**Forum mondial de l'harmonisation
des Règlements concernant les véhicules**

Groupe de travail de la sécurité passive

Règlement technique mondial ONU n° 7 (Appuie-tête)**Proposition d'amendement 1 (phase 2) au Règlement
technique mondial ONU n° 7 (Appuie-tête)****Communication du groupe de travail informel chargé de la phase 2
du Règlement technique mondial ONU n° 7***

Figure 1

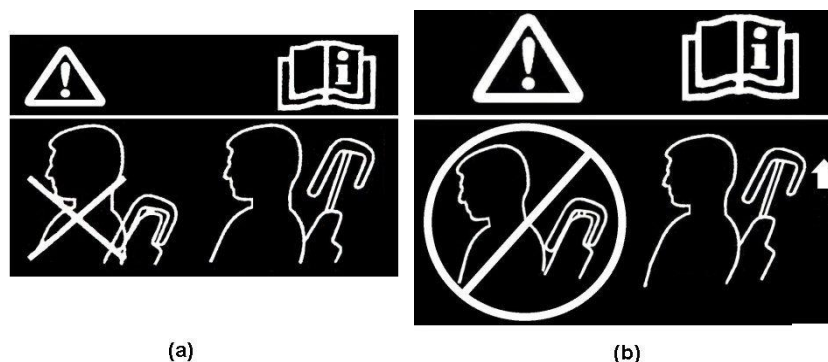
- 5.4.4.5 **La présence d'une position de non-utilisation sur un appuie-tête doit être signalée par une étiquette** ayant la forme d'un pictogramme et pouvant être accompagnée d'un texte explicatif ~~doit être apposée sur chaque appuie-tête~~. Cette étiquette doit soit indiquer que l'appuie-tête est en position de non-utilisation lorsque c'est le cas, soit donner à l'occupant les informations qui lui permettent de déterminer si l'appuie-tête est en position de non-utilisation. Cette étiquette doit être apposée sur l'appuie-tête de manière durable et être placée de manière clairement visible dans le champ de vision d'un occupant lorsqu'il entre dans le véhicule pour s'asseoir à la place assise munie de l'appuie-tête en question. La figure 1 donne des exemples de pictogrammes.

Figure 6-1 5-1

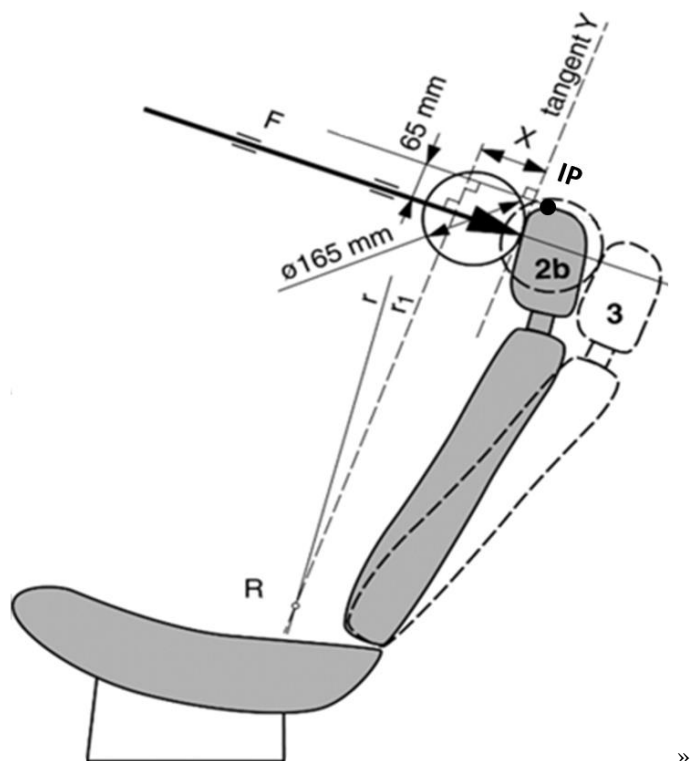
- 3.4 Établir la ligne de torse déplacée en produisant un moment vers l'arrière de $373 \pm 7,5$ Nm autour du point R en appliquant une force au dossier du siège par l'intermédiaire de l'élément de dos, à la vitesse de 2,5 Nm/s à ~~37,3~~ **3,7** Nm/s. L'emplacement initial sur l'élément de dos du vecteur force engendrant le moment est situé à une hauteur de 290 ± 13 mm. Appliquer le vecteur force normalement à la ligne de torse et le maintenir à 2° près dans un plan vertical parallèle au plan de référence vertical longitudinal du véhicule. Forcer l'élément de dos à pivoter autour du point R. Faire subir une rotation au vecteur force correspondant à celle de l'élément de dos.

Figure 8-1

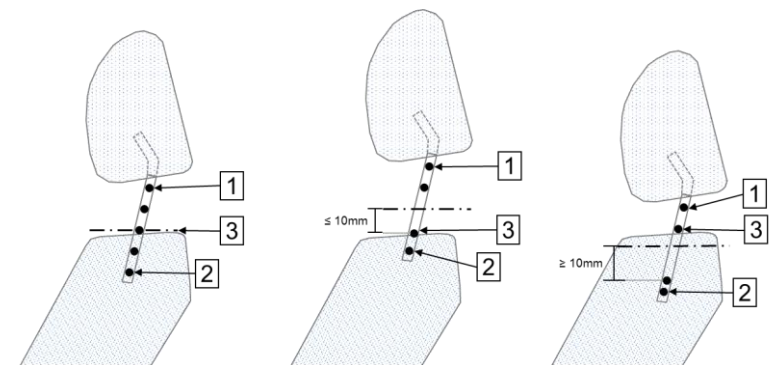
- S'il existe une position de verrouillage à moins de 10 mm verticalement vers le haut de la position médiane géométrique, elle doit être retenue pour l'essai. S'il n'existe aucune position de verrouillage à moins de 10 mm verticalement vers le haut à partir de la position médiane géométrique, la position de verrouillage la plus proche vers le bas doit être retenue pour l'essai. Cela doit se faire à partir du sommet de l'appui-tête.

Lorsque l'appuie-tête est muni d'un dispositif de réglage de l'avant vers l'arrière verrouillable, il doit être réglé au point médian. S'il existe une position de verrouillage à moins de 10 mm horizontalement en avant de la position médiane géométrique, elle doit être retenue pour l'essai. S'il n'existe pas de position de verrouillage à moins de 10 mm horizontalement vers l'avant à partir de la position médiane géométrique, la position de verrouillage la plus proche vers l'arrière doit être retenue pour l'essai, comme le montre la figure 8-1.

Figure 9-1 8-3
Bande Plage de tolérance pour la courbe d'accélération du chariot par impulsion

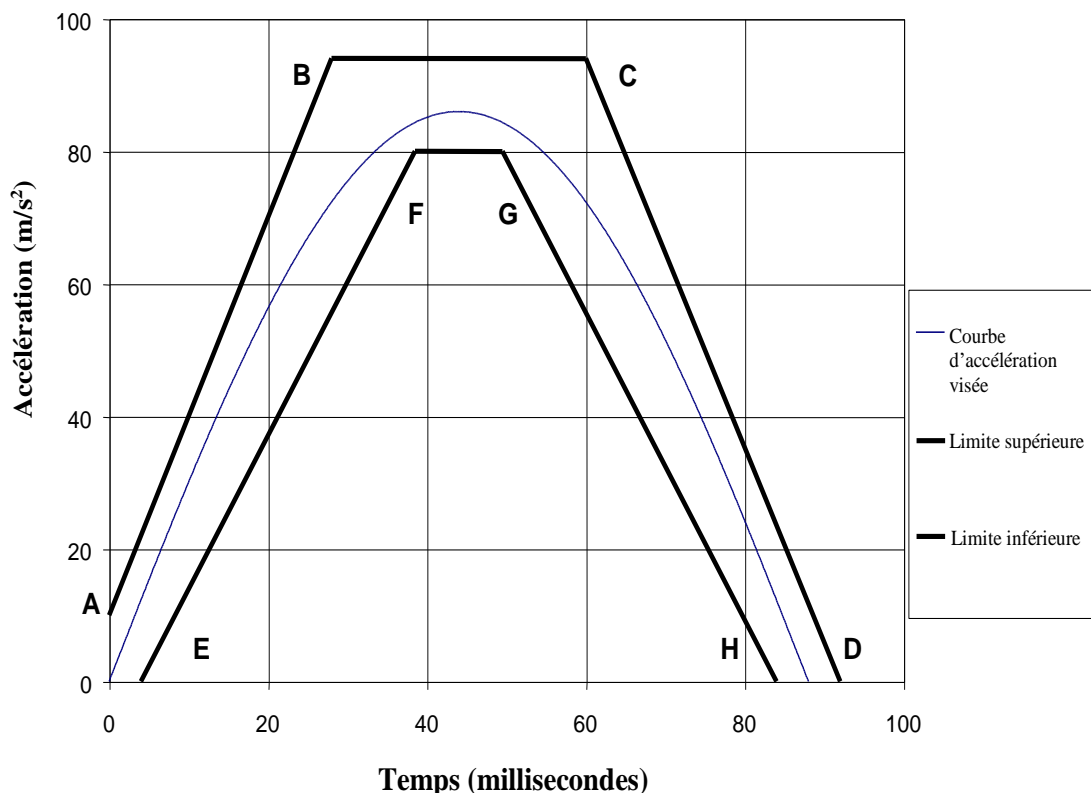
Le temps étant exprimé en millisecondes (ms), l'accélération visée "a" est égale à $86 \sin(\pi t/88) m/s^2$, pour $\Delta V = 17,3 \pm 0,6$ km/h. Le temps zéro pour l'essai est défini par le point correspondant à l'instant où l'accélération atteint la valeur de $2,5 m/s^2$ (0,25 g).

Les plages de tolérance d'accélération sont représentées à la figure 8-3. L'accélération du chariot doit être réglée de façon à être comprise dans les limites décrites à la figure 8-3 et dans le tableau 8-2 pour l'intervalle de temps complet de 0 à 0,15 s. L'accélération du chariot doit remplir les conditions du tableau 8-3.

Figure 40-19-1

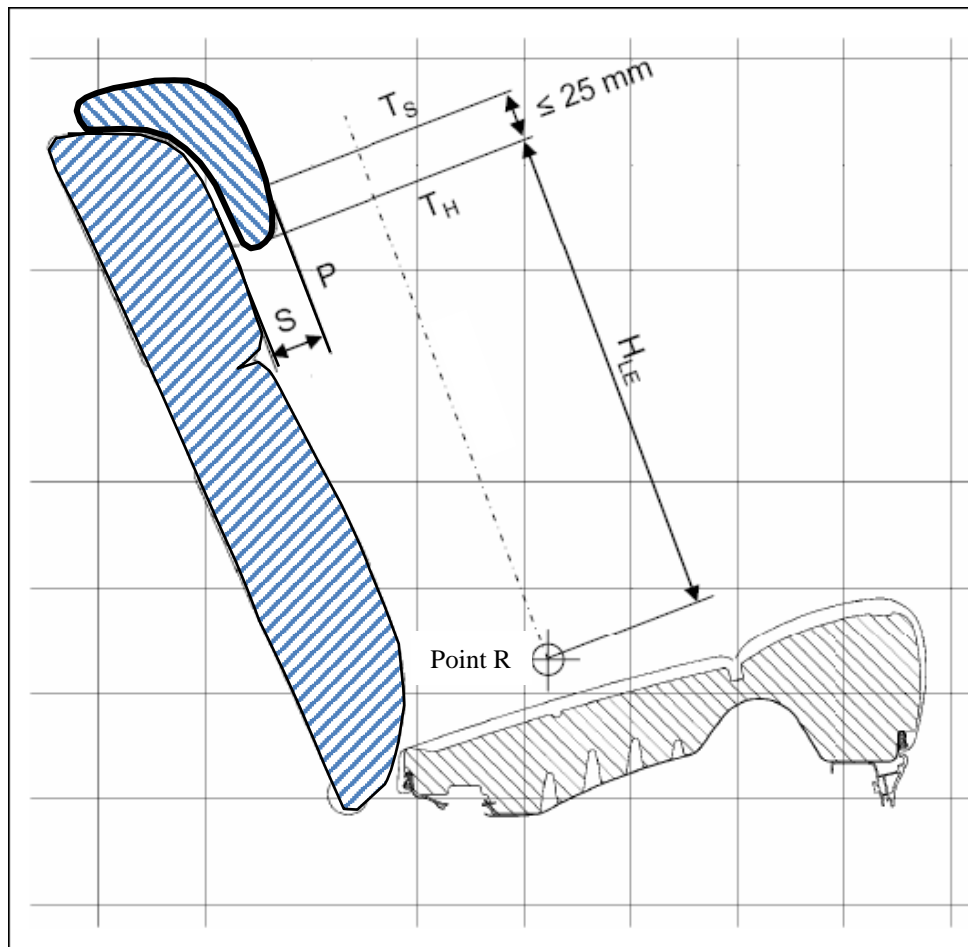
- 4.1 Les dimensions H_{LE} et S sont définies à la figure ~~10-19-1~~. La figure ~~10-19-1~~ est un plan vertical longitudinal passant par le point R (c'est-à-dire le point médian de la place assise) qui coupe l'assise, le dossier et l'appuie-tête.

Figure 11-10-1

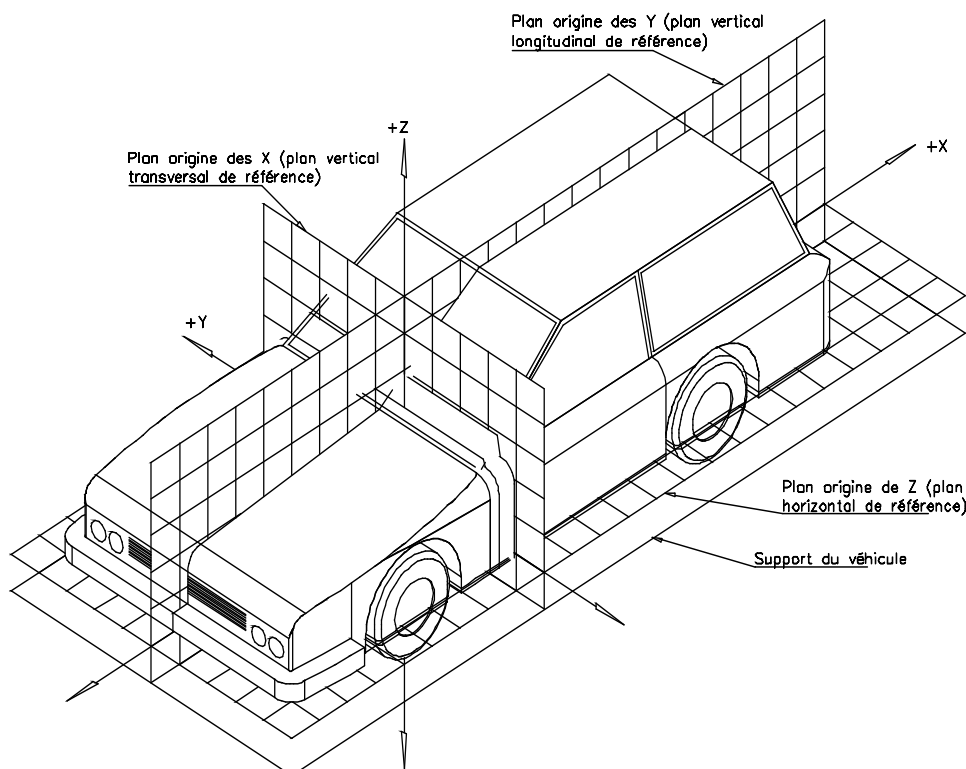
1. Le système de référence à trois dimensions est défini par trois plans orthogonaux choisis par le constructeur du véhicule (voir fig. ~~44-410-1~~)¹.
